AGENCE PARCS CANADA - GOUVERNEMENT DU CANADA
Unité de gestion de la Mauricie et l'Ouest du Québec

ÉNONCÉ DE BESOINS :
Reconstruction du pont 12-22 du sentier no 3 (km 12 171)
secteur Rivière-à-la-Pêche

ADDENDA No 01

Feuille 002 – Plan d'ensemble

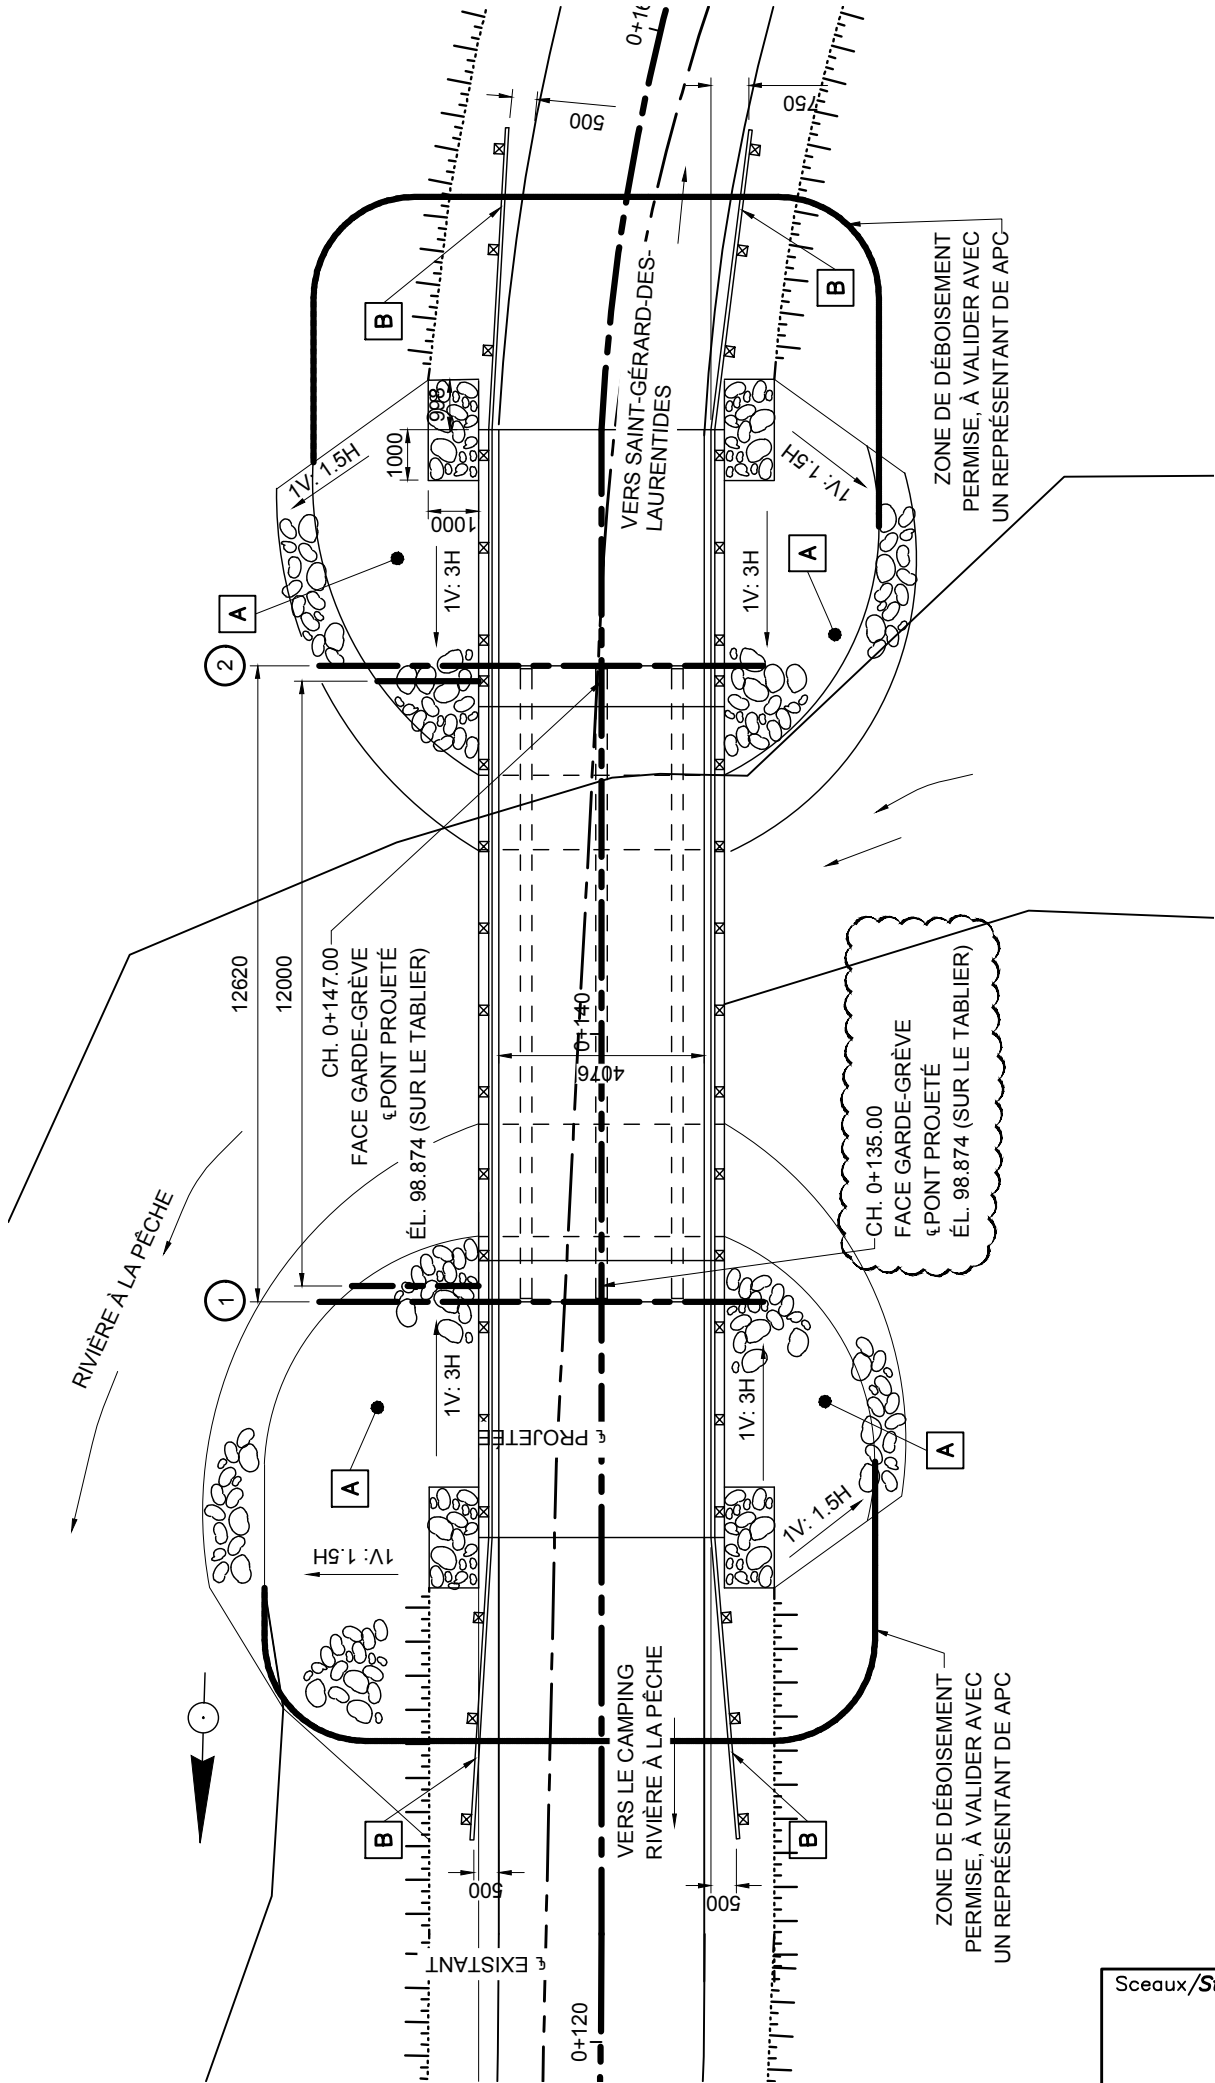
- Le croquis « Vue en plan » joint apporte des corrections au feuille 002.

Feuille 008 – Plan, Profil, Section type

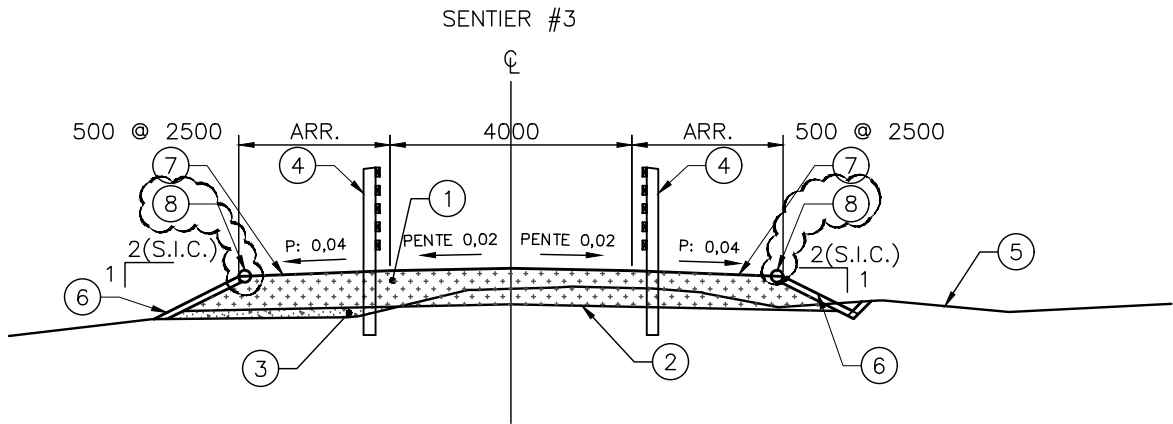
- Le croquis « Section type » joint apporte des corrections au feuille 008.

- ① FONDATION 600 mm, GRAVIER NATUREL BRUN DE TYPE MG 20 CONFORME À LA NORME MTQ DENSIFIÉ À UN MINIMUM DE 98% DE LA MASSE VOLUMIQUE SÈCHE MAXIMALE (CAN/BNQ 2501-255 «SOLS-DÉTERMINATION DE LA RELATION TENEUR EN EAU-MASSE VOLUMIQUE SÈCHE - ESSAIE AVEC ÉNERGIE DE COMPACTION (2700kN*m/m)»).
- ② LIGNE D'INFRASTRUCTURE
- ③ REMBLAI ÉPAISSEUR VARIABLE, SOLS COMPACTABLES
- ④ GLISSIÈRE SUR POTEAUX ET LISSES DE BOIS
- ⑤ TERRAIN NATUREL
- ⑥ TERRE VÉGÉTALE 150 MM (RÉCUPÉRÉ AU CHANTIER) ET TAPIS DE NOIX DE COCO
- ⑦ COUCHE 50mm DE TERRE VÉGÉTALE PAR DESSUS TAPIS DE NOIX DE COCO
- ⑧ BOUDIN DE RÉTENTION SÉDIMENTAIRE PERMANENT
